ATTO N. DD 2442 DEL 31/03/2025

## **DETERMINAZIONE DIRIGENZIALE**

PROCEDIMENTO DI VALUTAZIONE AMBIENTALE STRATEGICA (VAS), RELATIVO ALLA PROPOSTA DI PIANO ATTUATIVO OBBLIGATORIO DENOMINATO "PA3 (VIALE MOLISE)" (EX MACELLO) - PARERE MOTIVATO AI SENSI DELLA DIRETTIVA 2001/42/CE E DEL D.LGS. N. 152 DEL 3 APRILE 2006 E S.M.I.

RELAZIONE ISTRUTTORIA DEL PARERE MOTIVATO RELATIVO ALLA VALUTAZIONE AMBIENTALE STRATEGICA (VAS) DELLA PROPOSTA DI PIANO ATTUATIVO OBBLIGATORIO DENOMINATO "PA3 (VIALE MOLISE)" (EX MACELLO)

UNR/PAD/INV/IRM/PRM

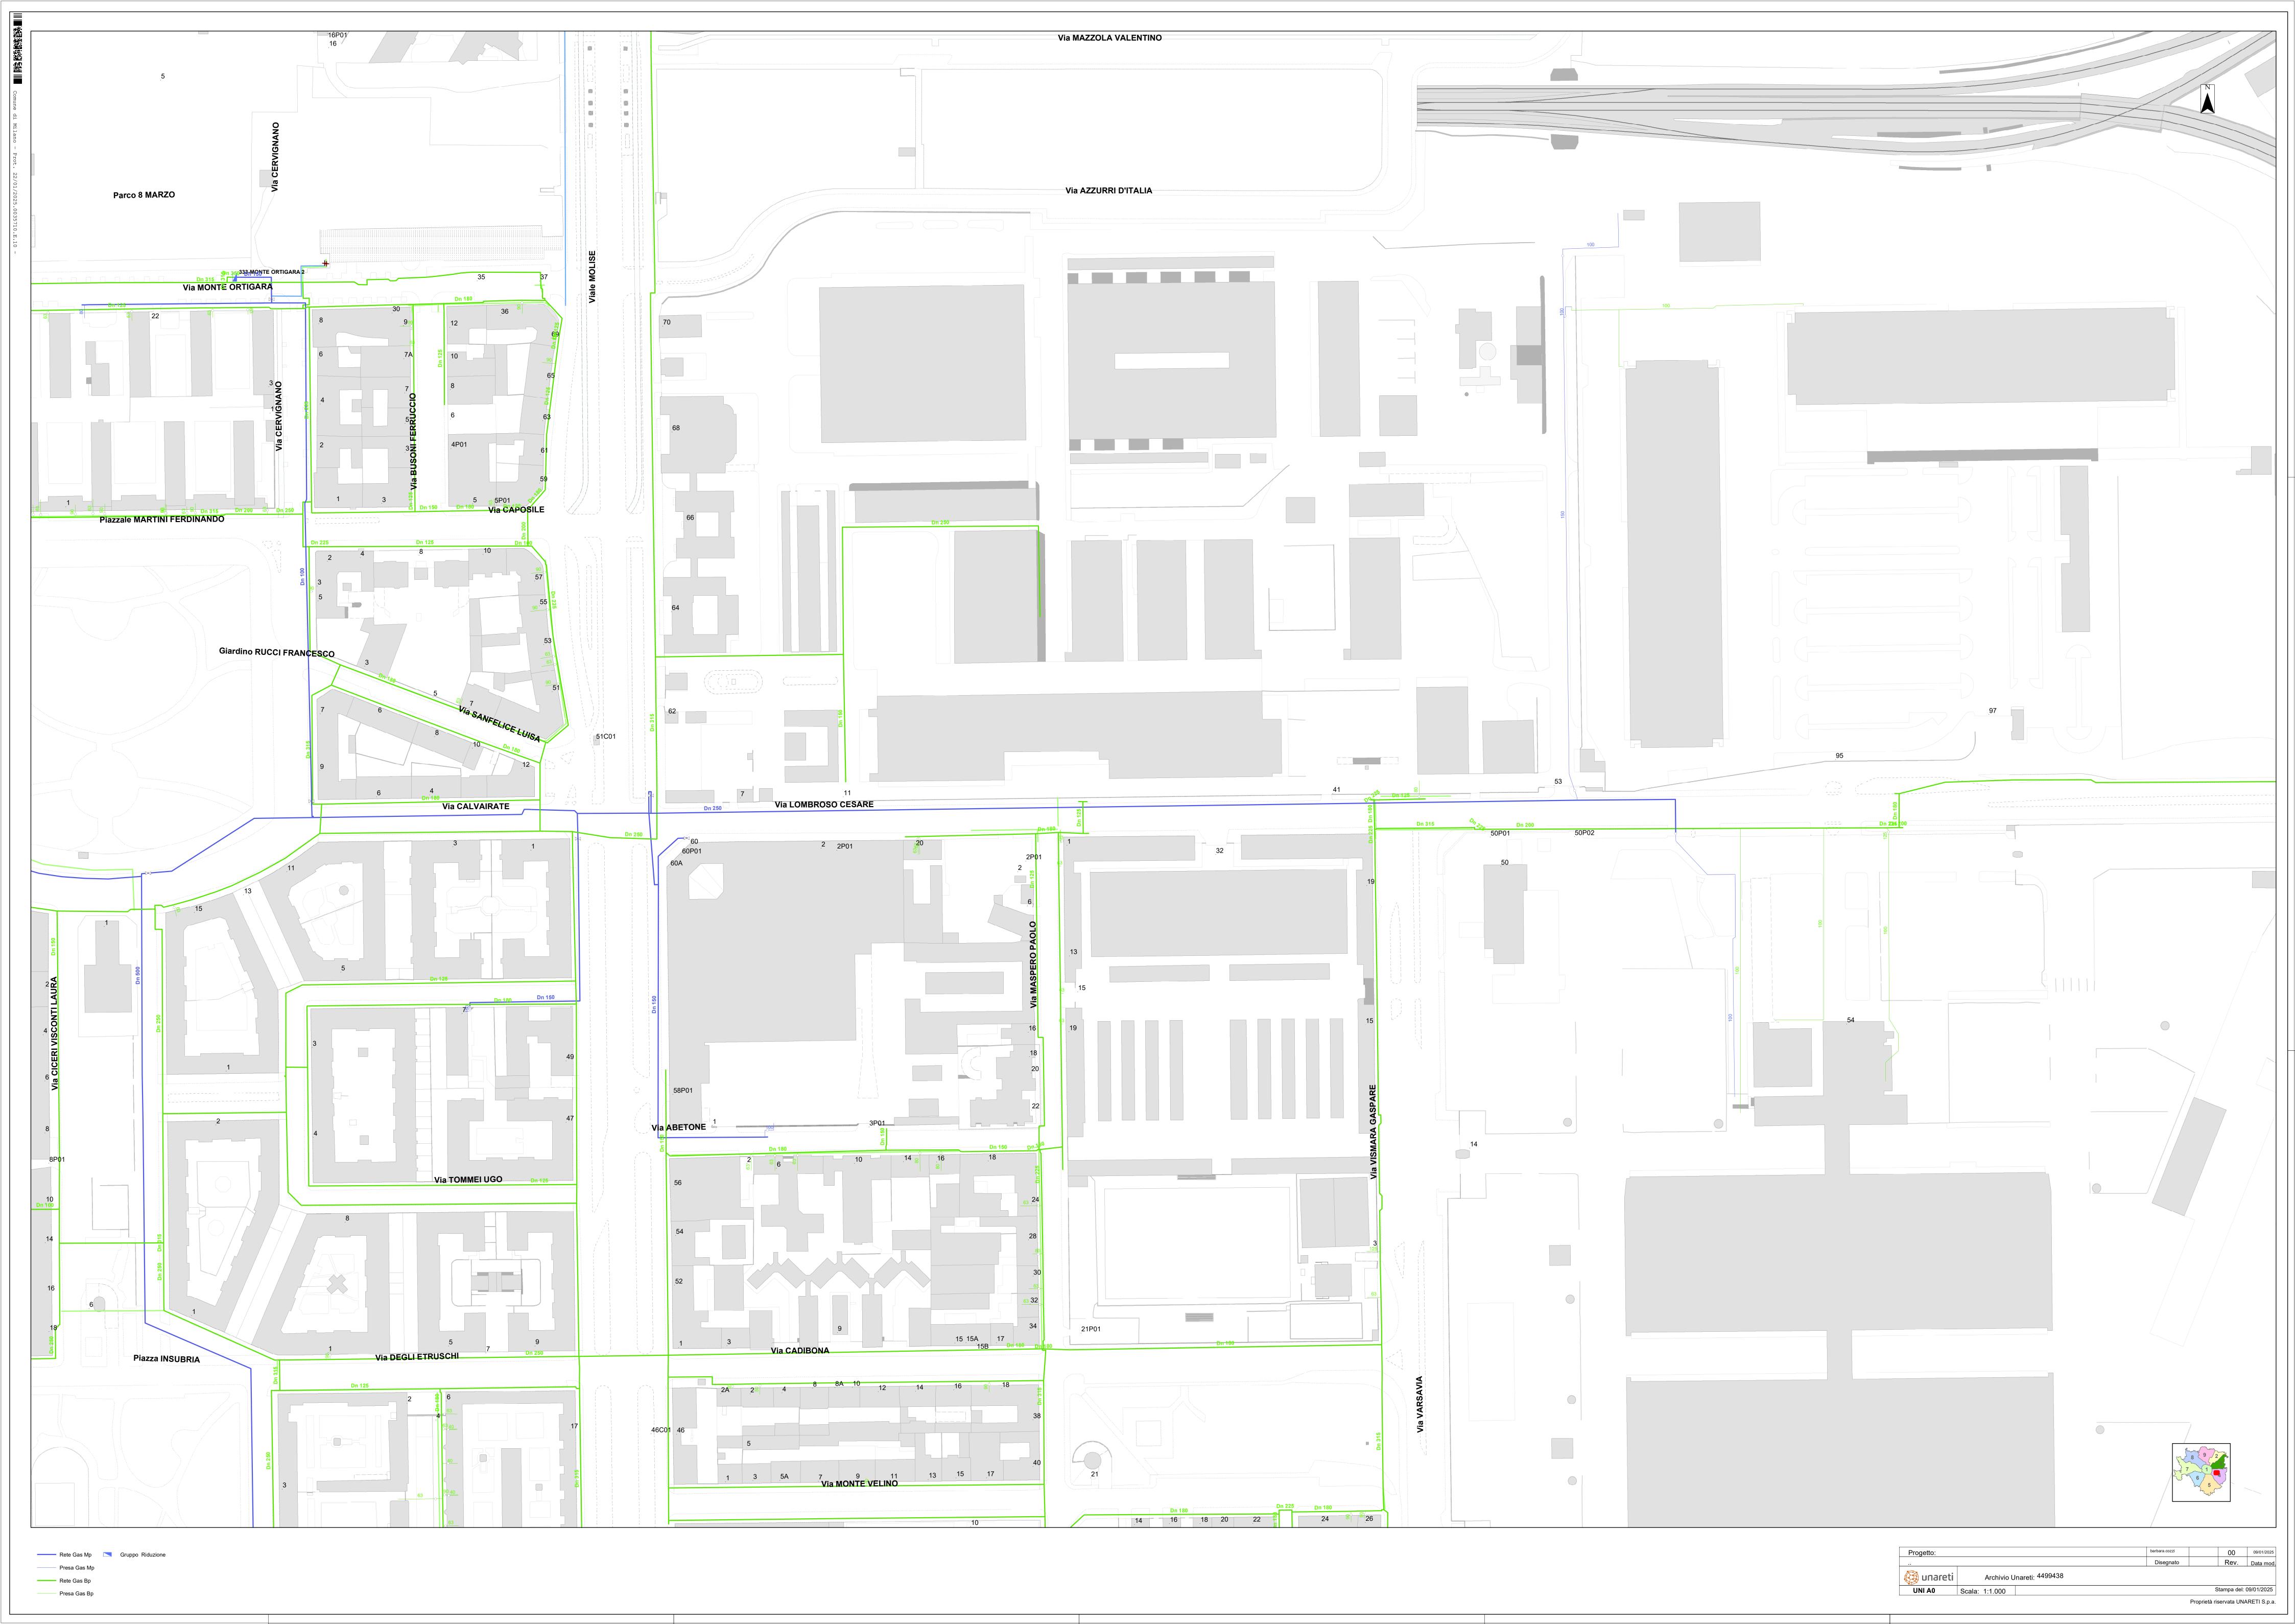
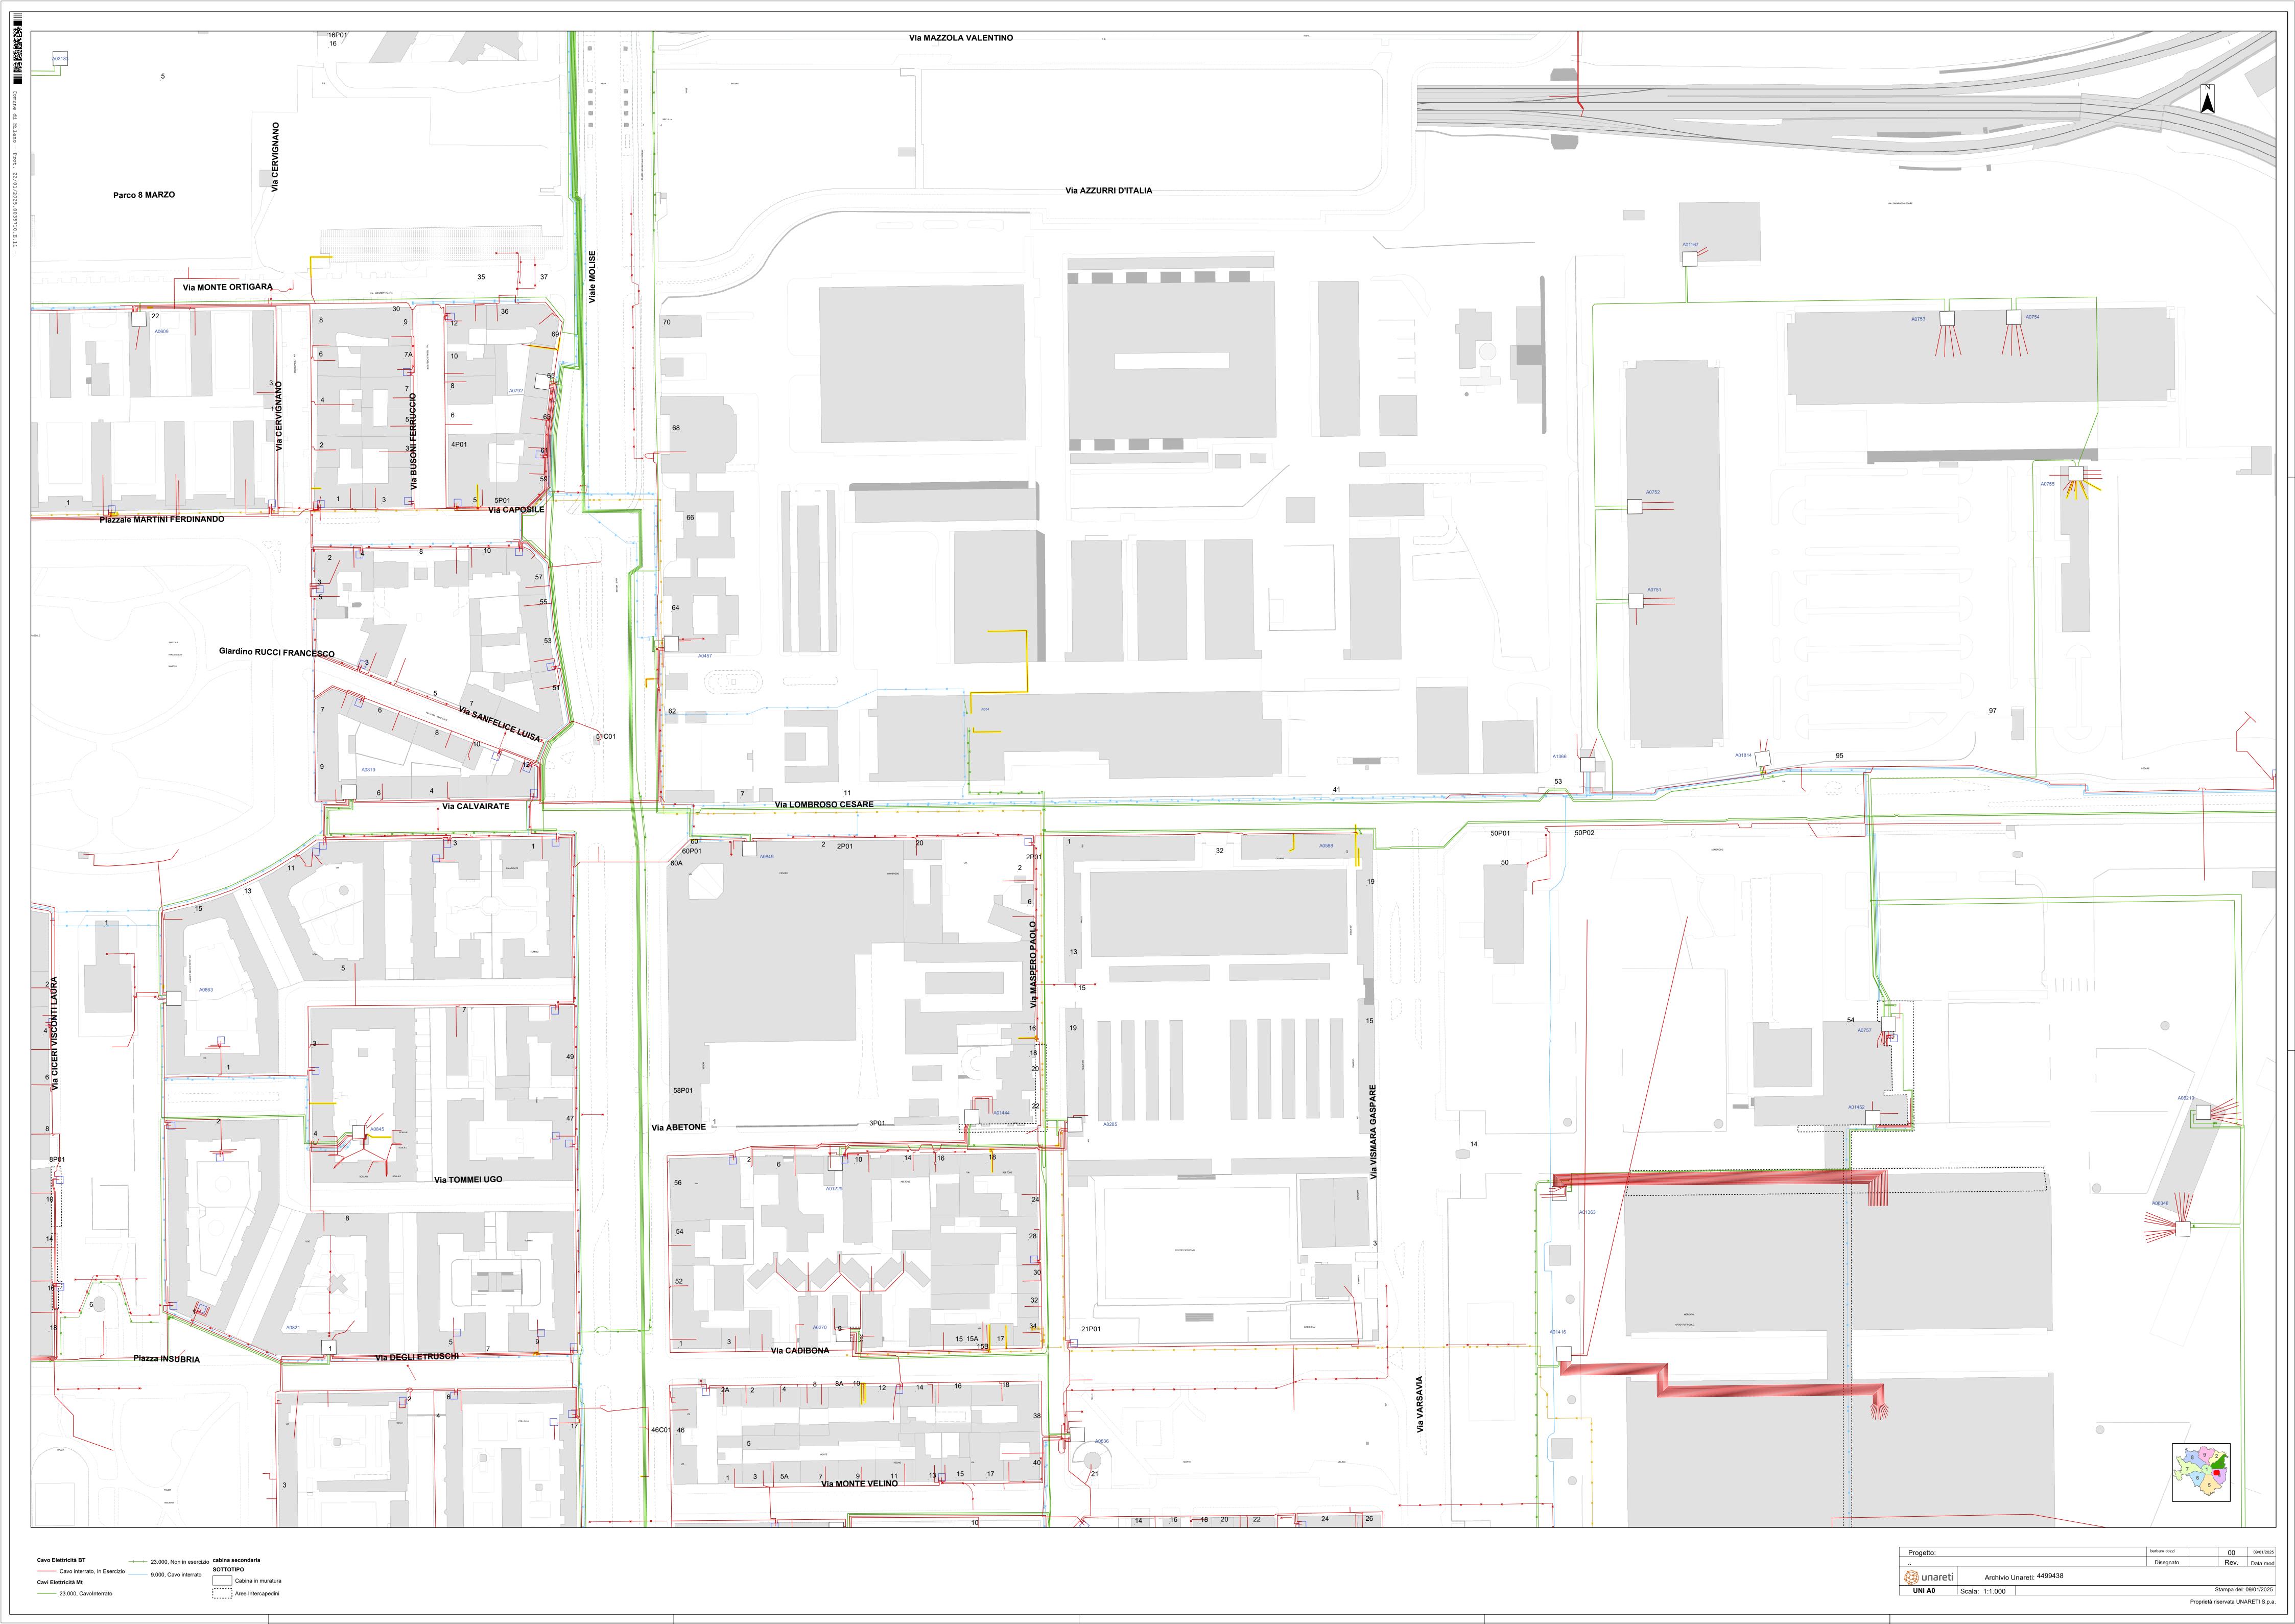
Per lo spostamento degli impianti in esercizio nonché la richiesta di nuove forniture elettriche e gas si rende necessaria l'apertura di una pratica dedicata tramite i Ns canali ufficiali scrivendo all'indirizzo e-mail **prestazionireti.mi@unareti.it** .

Per la risoluzione di interferenze per le future pose di Unareti, si chiede ai progettisti dell'opera di coordinarsi con l'ufficio scrivente (Progettazione reti Milano).
